改善箇所説明図

基準不適合発生箇所

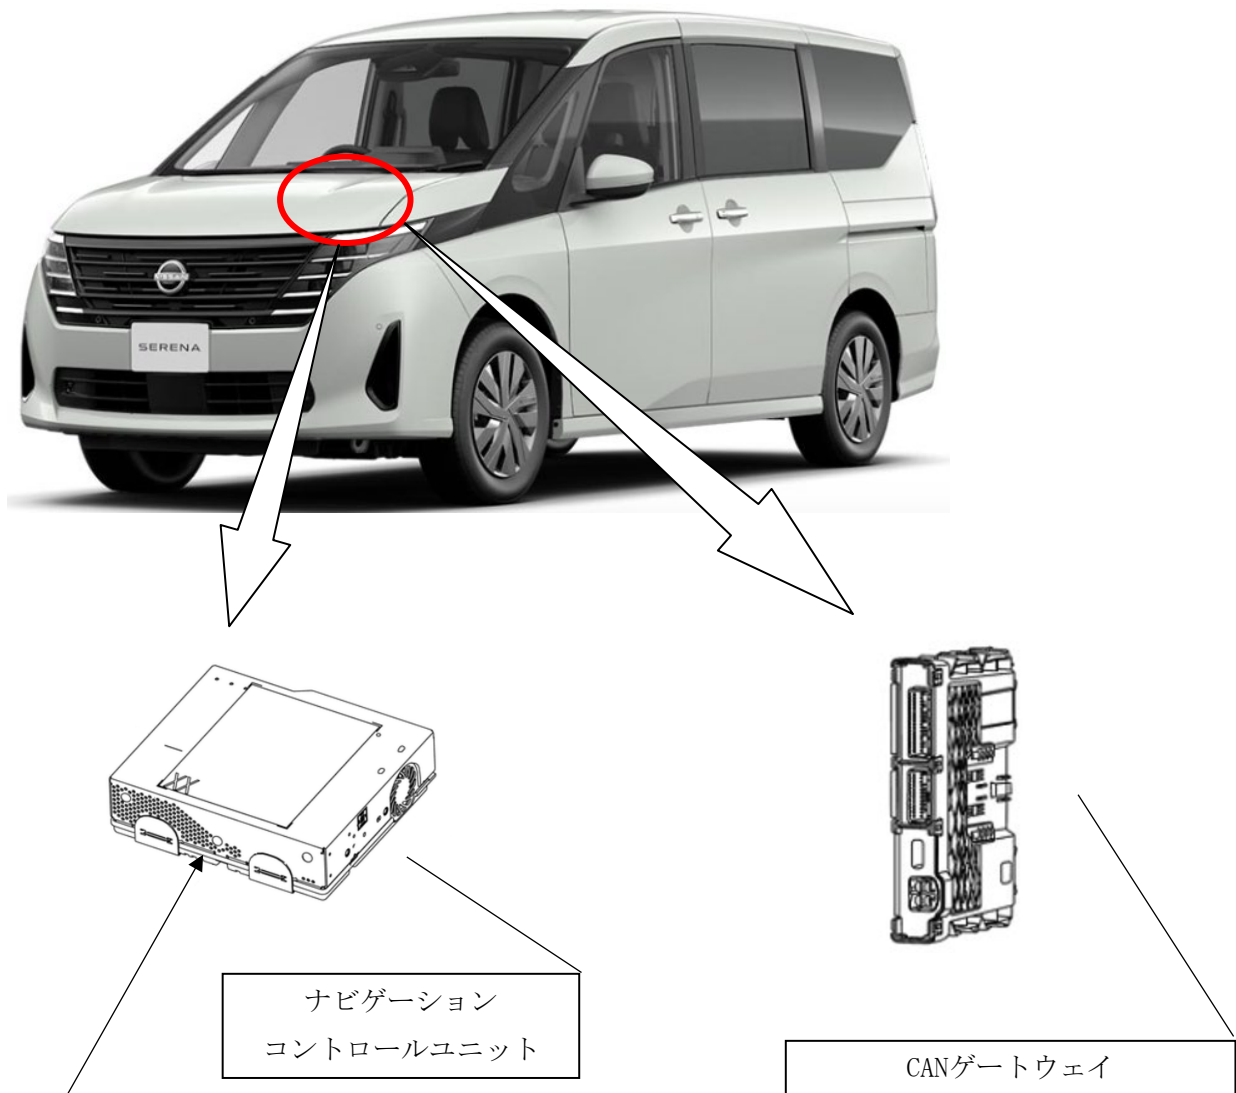
ナビゲーションコントロールユニットにおいて、制御プログラムが不適切なため、ナビゲーションシステムが正常に作動しなくなることがある。そのため、直前直左確認用のカメラ映像が表示されないことがある。

また、一部の車種については、車載コントロールユニット間の通信制御装置（CANゲートウェイ）において、制御プログラムが不適切なため、ナビゲーションシステムの異常を検知した場合に、エンジン/e-POWERシステムの始動ができなくなるおそれがある。

全車両、ナビゲーションコントロールユニットの制御プログラムを修正する。

また、FE0型車、C28型車については上記に加えて、CANゲートウェイの制御プログラムを修正する。

識別：黄色のシールをモデルナンバープレート内に貼り付ける。
